**Cuestión 6 del
Orden del Día**

**CRITERIOS HOMOGÉNEOS PARA INTERPRETACIÓN DE LAS NORMAS Y MÉTODOS
RECOMENDADOS DEL ANEXO 14**

(Presentada por México)

(F) Taxiway ending sign

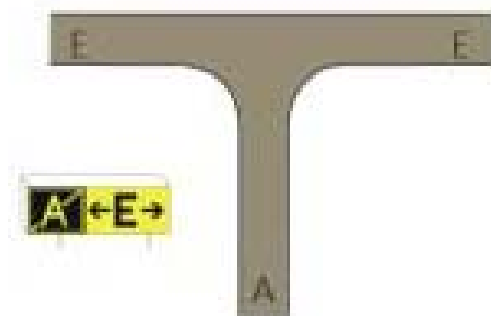
3.6.1 Se estudiaron varios casos en que una calle de rodaje termina en una intersección en forma de “T”, y no continúa; en el Anexo 14 no se cuenta con una señal específica para el caso, por lo que el grupo sugiere adoptar la práctica del Reino Unido, utilizando un letrero de dirección que se colocaría en frente a la calle de rodaje sobre la que rueda la aeronave, como se muestra.
